Keuringsverslag van een elektrische laagspanning- en zeer lage spanningsinstallatie

NIET CONFORM

Straatnaam Zwanestraat
Huisnummer 14
Busnummer
Postcode 8770
Gemeente INGELMUNSTER
Land België

Controlebezoek van een oude huishoudelijke elektrische installatie van een wooneenheid bij verkoop op vraag van de verkoper volgens (KB 08/09/2019) - AREI Boek 1- 8.4.2. en 8.2.1. en 4.2.4.3.

Afbeelding schakel- en verdeelbord:

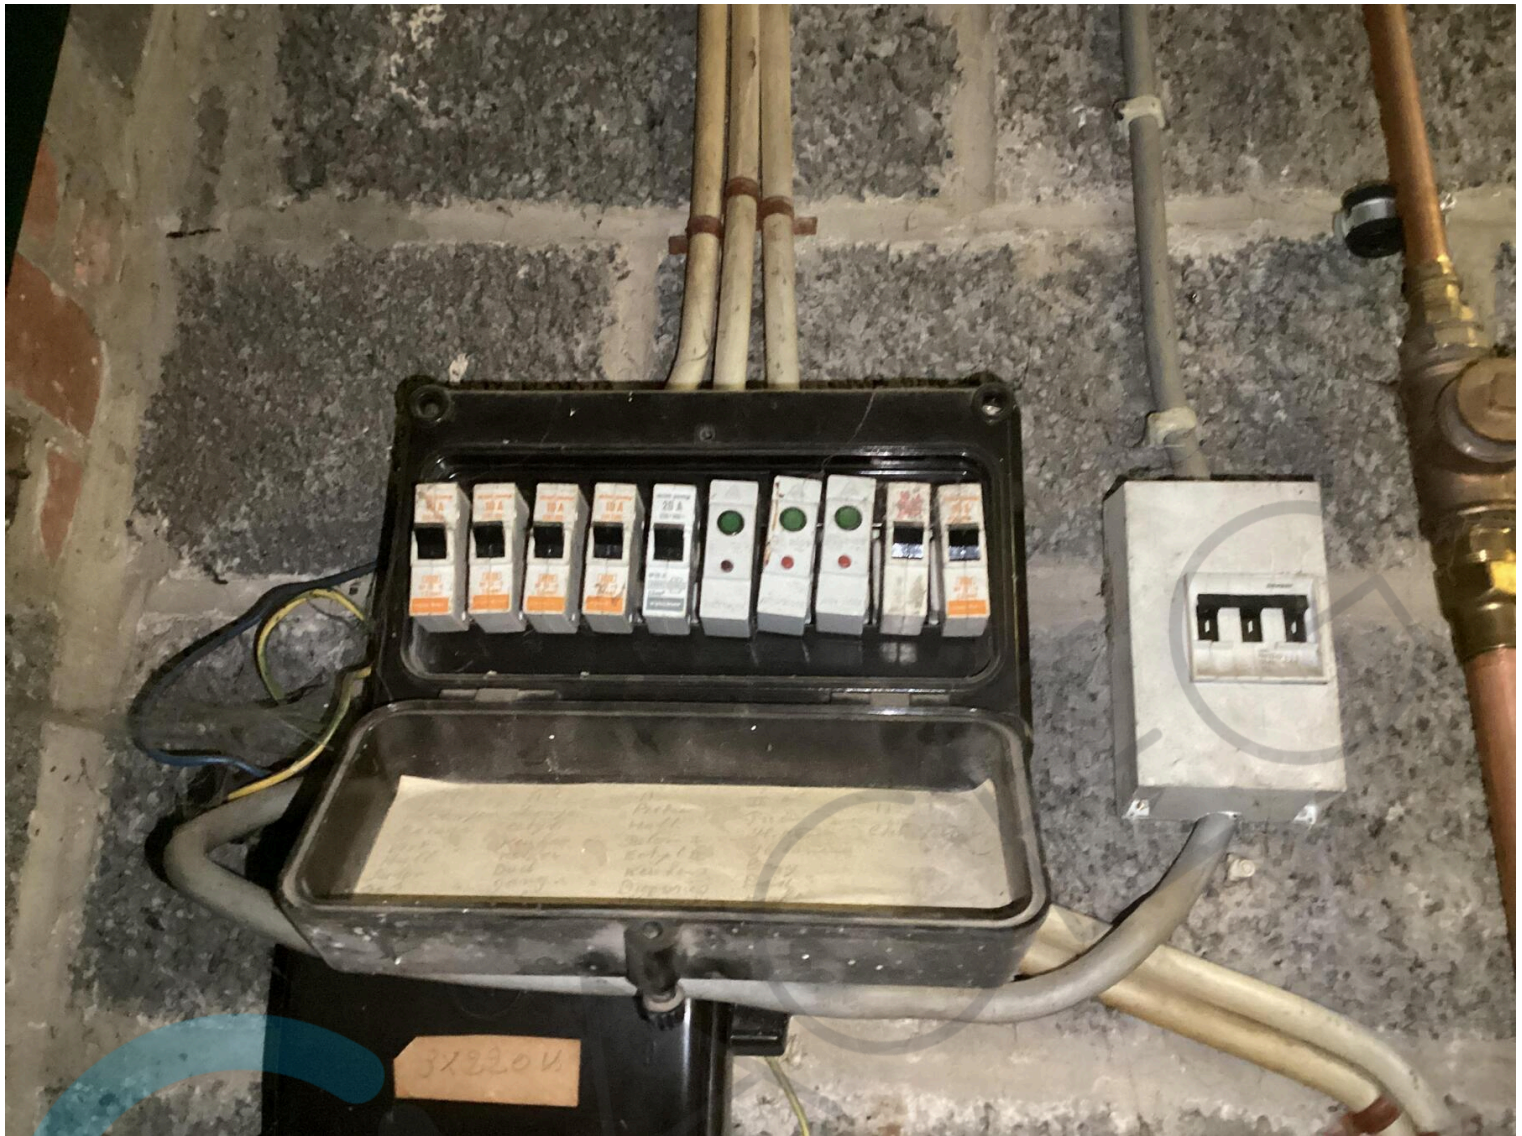
- 11.03 Situatieschema van de installatie is niet aanwezig. (Boek 1 Afdeling 2.12 - 2.13 en 3.1.2)
- 12.03 De continuïteit van equipotentiaalverbindingen en/of beschermingsgeleiders zijn niet gewaarborgd. (Boek 1 Onderafdeling 5.3.5.3.G. en 5.4.3.5)

- 13.07 Een demonteerbaar aansluitstuk (aardingsonderbreker) dient aangebracht te worden in de aardgeleider teneinde de meting van de aardweerstand mogelijk te maken. (Boek 1 Onderafdeling 5.4.3.5.)

- 14.08 De beschermingsgeleiders zijn niet verdeeld over de ganse installatie. (Boek 1 Onderafdeling 5.3.5.3.G. en 5.4.3.1.)
- 15.01 De aanduiding van de stroomkringen en/of apparatuur, aansluitklemmen, enz dient aangebracht of vervolledigd te worden. (Boek 1 Onderafdeling 3.1.3.1. en 3.1.3.3.A. en 5.1.6.1)

- 15.03 Het verdeelbord is niet makkelijk toegankelijk. (Boek 1 Onderafdeling 5.3.5.1.C.)
- 15.14 De nominale spanning dient duidelijk vermeld te worden op een oordeelkundig gekozen plaats. (Boek 1 Onderafdeling 3.1.3.3.)

- 16.02 Een algemene differentieelstroombeschermingsinrichting met een nominale stroom (In) van minstens 40A en een gevoeligheid van maximum 300mA is niet geplaatst. (Boek 1 Onderafdeling 4.2.4.3. en 5.3.5.3.a.)

- 16.04 Een differentieelstroombeschermingsinrichting met een gevoeligheid van 30mA is te plaatsen voor installaties van badkamer, wasmachine, vaatwas, droogkast en/of gelijkaardige toestellen. Deze dient ondergeschikt te zijn aan de hoofddifferentieelstroombeschermingsinrichting (Boek 1 Onderafdeling 7.1.4.3. en 4.2.4.3.)

- 16.09 Er is geen bescherming door een differentieelstroombeschermingsinrichting met een gevoeligheid van max. 30mA voorzien voor contactdozen zonder aardpen. (boek 1 afdeling 8.2.1 punt 6)

- 18.13 Het gebruik van kabels van het type VTLmb, LMVVR, COAX, VVT is verboden. (Boek 1 Onderafdeling 5.2.1.2.)
- 19.07 Niet alle contactdozen op LS zijn kinderveilig conform NBN C 61-112-1:2017. (Boek 1 Onderafdeling 1.4.2.3. en 5.3.5.2.)

Verschillende zekeringen zitten te vast. Risico op beschadigen bij uittrekken is te groot.
